折損事故から1年経ちました・・・強風、落雷、不良品(ブレード)の山

原子力安全保安院への質問と回答まとめを中心に・・・CEF伊豆熱川ウインドファーム

原子力保安院への質問と回答

写真 12 穴開け加工部の補修

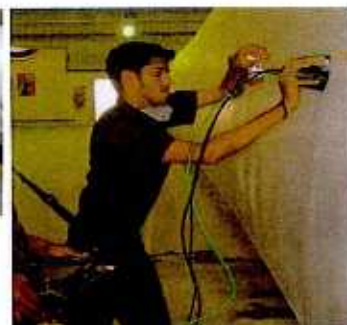
原子力安全保安院の回答と違う CEF の事故処理 (11月18日 天目ブログより)

空中での作業。安価に修理する為の手抜きか？

運転再開に向けて事業者は不安定な空中での作業を進めている。このような簡易な方法で修復作業を進めることに対して、僅か350メートル隣接の居住地に暮らす住民には大きな不安があります。毎度ながら CEF のやることには疑念が付きまとう。報告書と実際の作業には写真のような隔たりがあり、これに対する説明は一切されていない。
